**Stavebně technologický projekt**

**Domov pro seniory Lidická Strakonice**

**1. Posouzení předané projektové  
dokumentace**

Obrázek 2 - Výřez řezu A-A

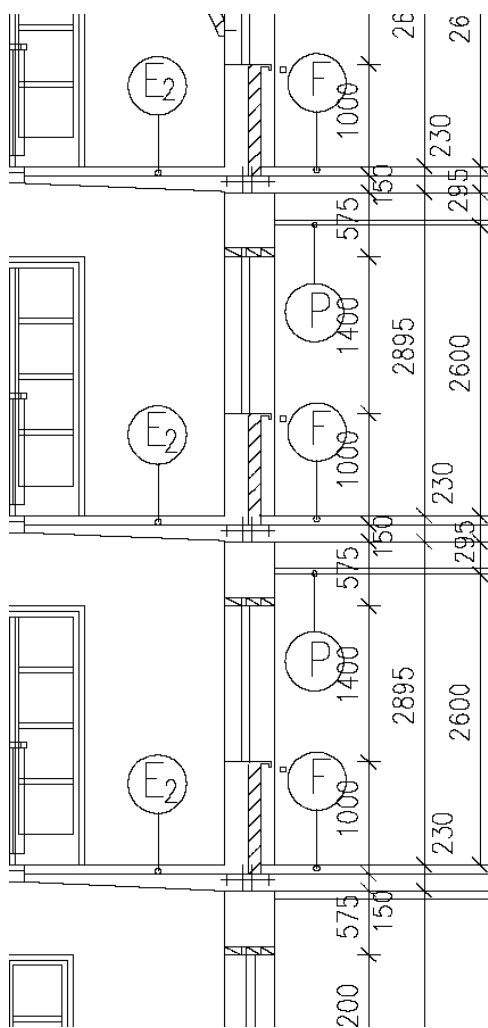
U balkónů v 2. - 4. NP je specifikovaná skladba podlahy E2, která ale rozměrově neodpovídá. Na balkónech by dle rozměrů měla být skladba podlahy E1.

Obrázek 5 - Výřez půdorysu 2.NP

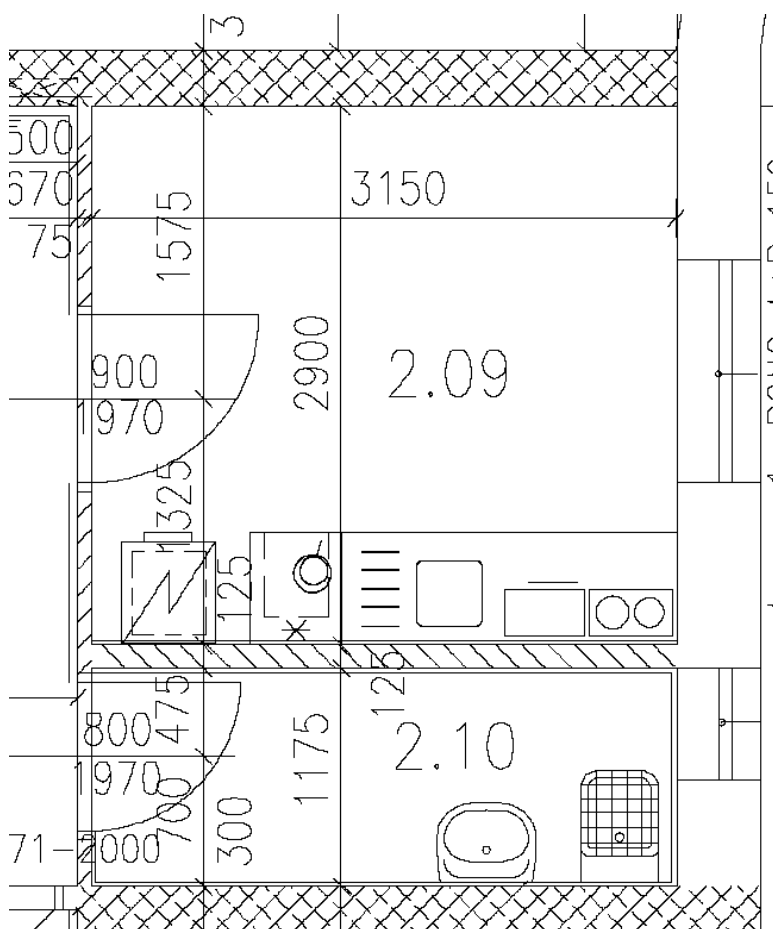
V půdorysu 2.NP v místnostech 2.09 a 2.10 není uvedena výška obkladu.

Obrázek 6 - Výřez půdorysu 1. NP

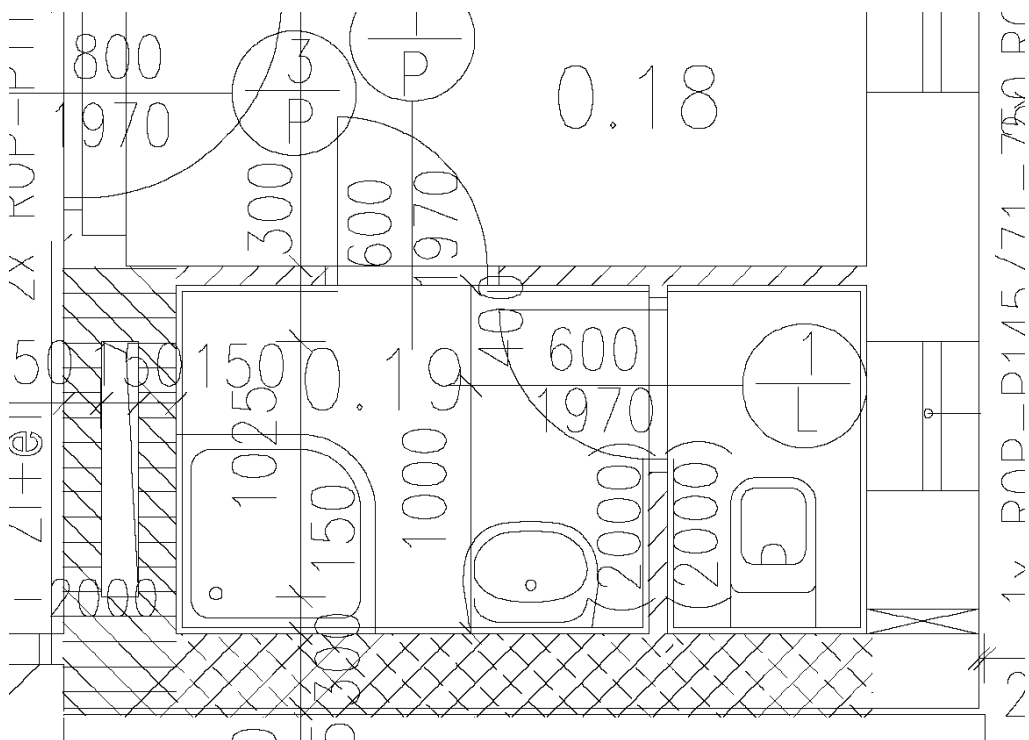
V objektu se objevují šířky dveří 600 mm do sociálního zařízení. Podle normy je minimální šířka do koupelen a WC 700 mm. Proto navrhuji tyto dveřní otvory zvětšit na minimální požadovanou šířku 700 mm.
